Gamma H&C	Modello OPERA (Italia) – CONCERTO (Italia)	N° I.T. 03_2016
Matricola Vedi sotto	Oggetto NUOVI MIXER	N° Case N/D

In un'ottica di continuo miglioramento della qualità della bevanda, un **nuovo mixer** è stato introdotto sulle gamme **Opera** e **Concerto**, per il mercato ITALIA.

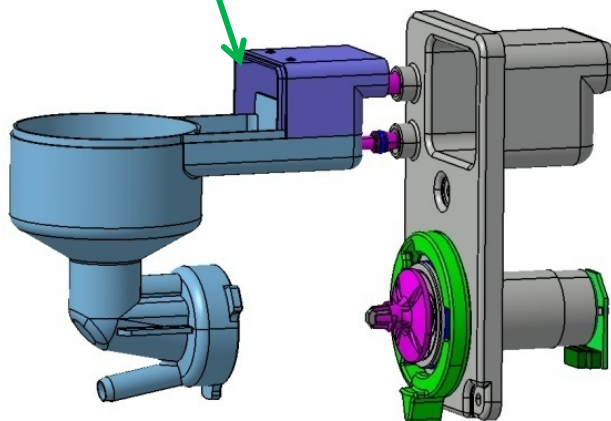
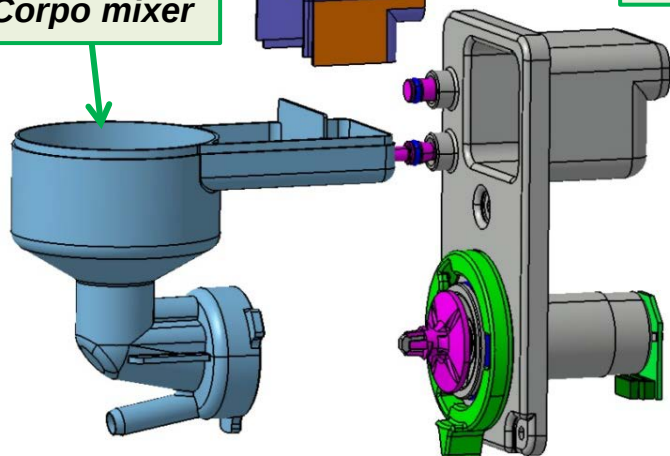
Il nuovo mixer è caratterizzato da una **nuova geometria dei suoi componenti** e da un **nuovo coperchio aspirazione**.

Il coperchio aspirazione è ora diviso in due componenti. Tale soluzione consente la pulizia del corpo mixer, senza rimuovere l'assieme mixer dalla sua posizione.

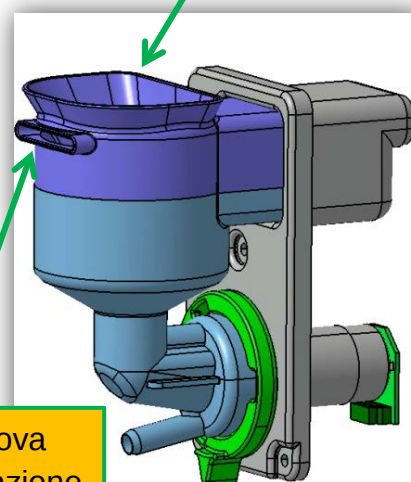
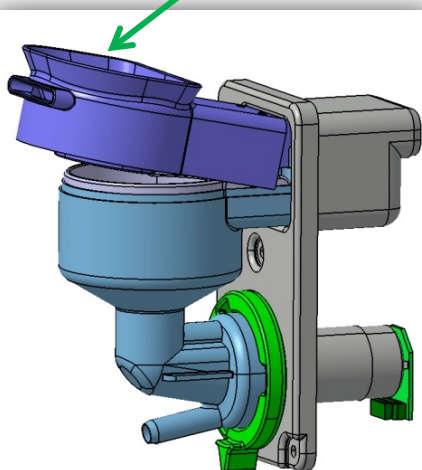
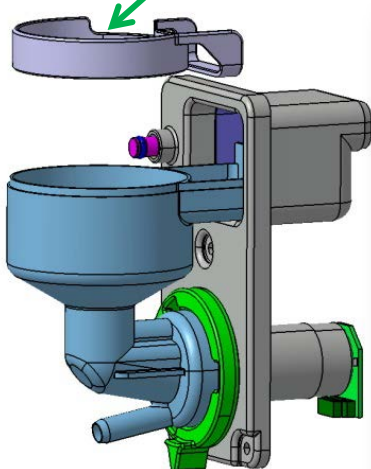
**Nuovo
Corpo mixer**

Nuovo coperchio posteriore mixer

**Nuovo
anello paraspruzzi**

**Nuovo
coperchio anteriore**

**Nuovo coperchio anteriore:
nuovo disegno imbuto polvere**

**Nuova
aspirazione**
